<b>Technical Service Bulletin (TSB) - Z8TLC5FWCAM503404</b>	
D6AW012PQ0 : Вер◆и◆ 2 от 01/07/2015	Аннулирует и замен◆ет документ от 08/12/2014
ДЛЯ : C4	
<b>ПРЕТЕНЗИЯ КЛИЕНТА :</b>	<b>ПРИ ВЫКЛЮЧЕНИИ ЗАЖИГАНИЯ ВКЛЮЧАЕТСЯ БЛИЖНИЙ СВЕТ И ПЕРЕДНИЙ СТЕКЛООЧИСТИТЕЛЬ</b>
<b>УСЛОВИЯ ВОЗНИКНОВЕНИЯ :</b>	<b>ПРОИЗВОЛЬНО ИЛИ ПРИ "ЗАСЫПАНИИ" МУЛЬТИПЛЕКСНОЙ СЕТИ CAN</b>

Рисунок : D6AU02SD

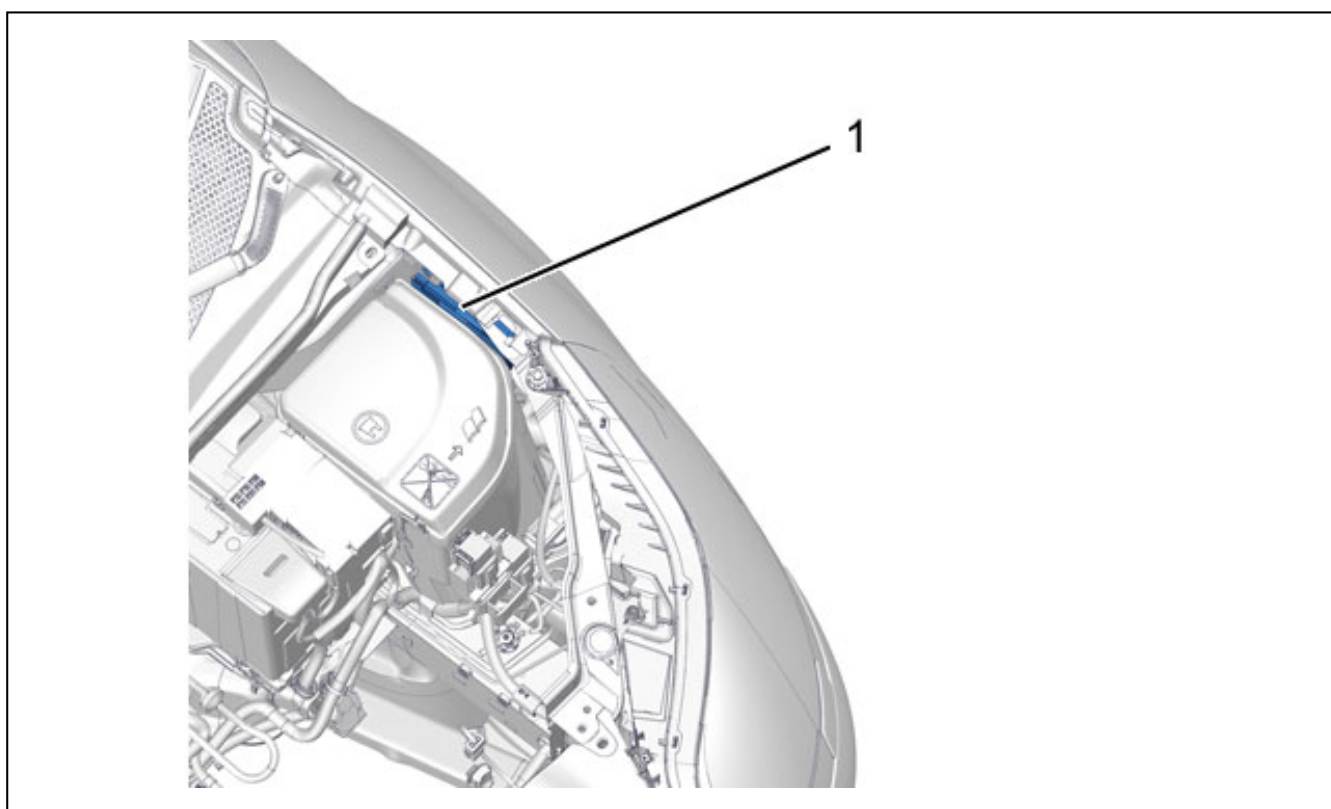
Проверить наличие следов окисления на разъеме коммутационного блока и защиты 3 реле (1) :

- При наличии следов окисления : Выполнить работу
- При отсутствии следов окисления : Не применять этот документ ; Выполнить более глубокий поиск неисправности

Заменить коммутационный блок с защитой 3 реле.
